# 新竹縣政府工程查核代表照片表

拍攝日期：112.12.25

工程名稱：湖口文小非營利幼兒園興建工程

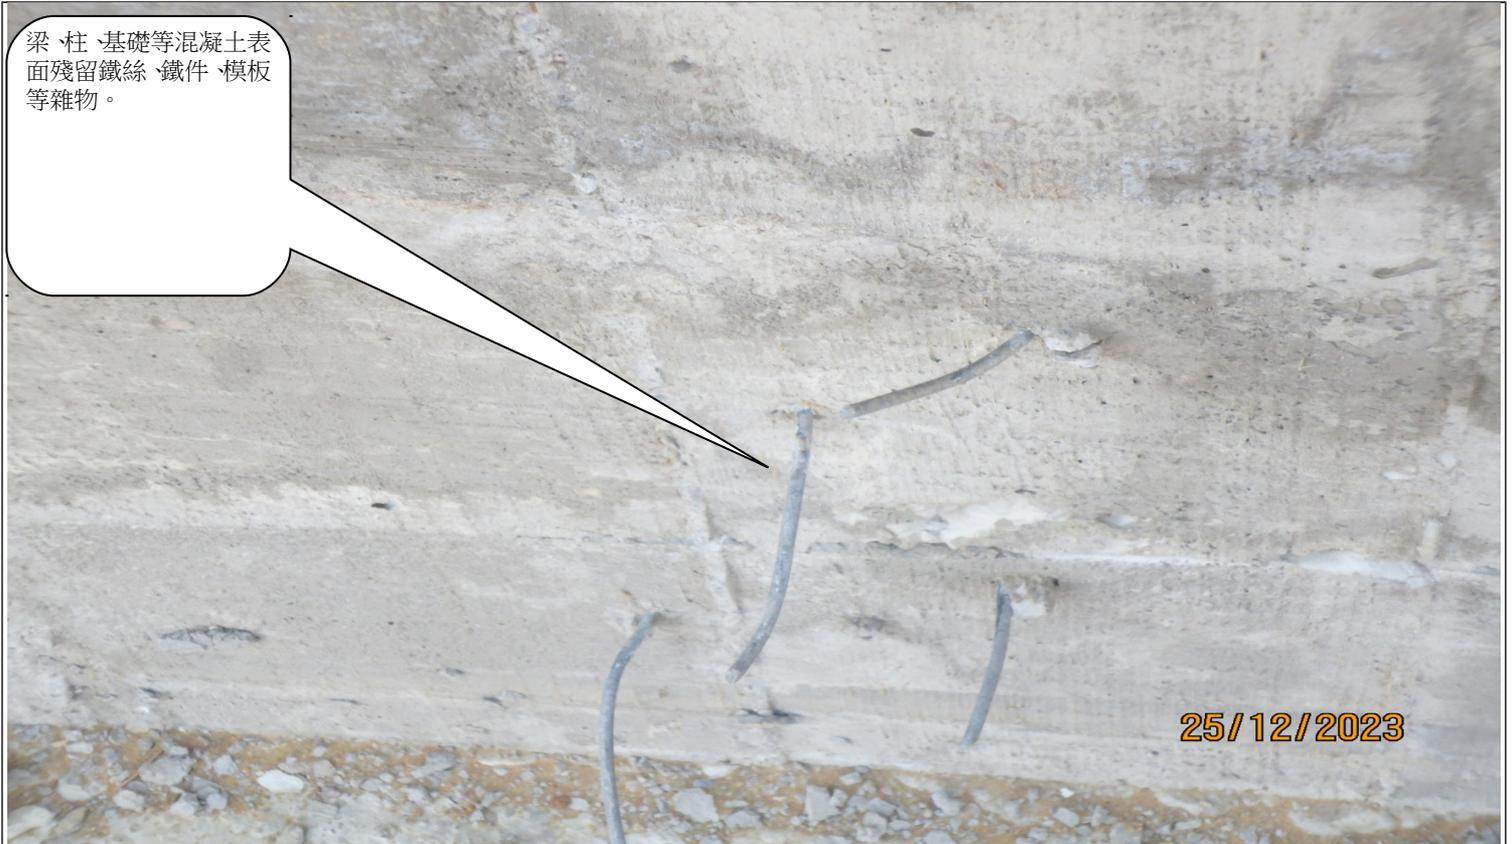
梁、柱、基礎等混凝土表面殘留鐵絲、鐵件、模板等雜物。

梁、柱、基礎等混凝土表面殘留鐵絲、鐵件、模板等雜物。

梁、柱、基礎等混凝土表面殘留鐵絲、鐵件、模板等雜物。

梁、柱、基礎等混凝土表面殘留鐵絲、鐵件、模板等雜物。

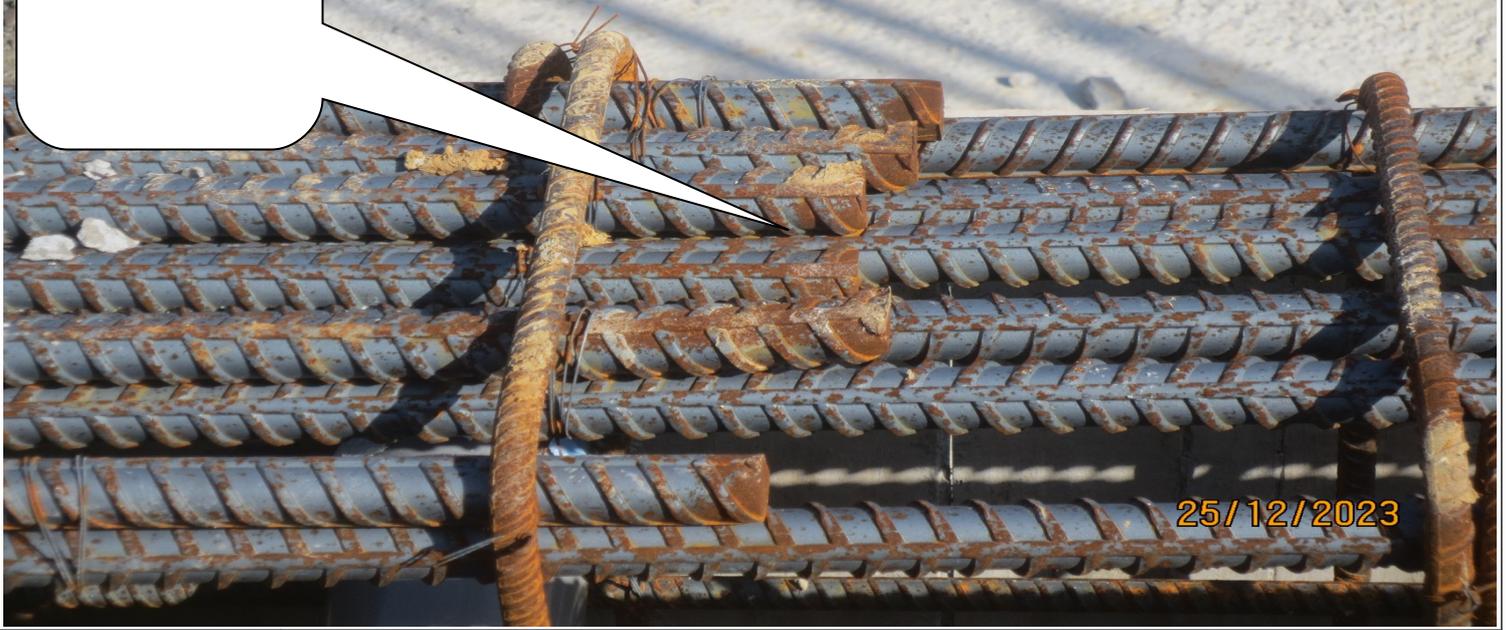
B棟建築之地梁箍筋間距大小不均，不符合鋼筋間距規定。

.B棟地梁及梁柱接頭處之鋼筋配置過度緊密(小於25mm)，影響混凝土充填澆置。(。

.B棟地梁及梁柱接頭處之鋼筋配置過度緊密(小於25mm)，影響混凝土充填澆置。.
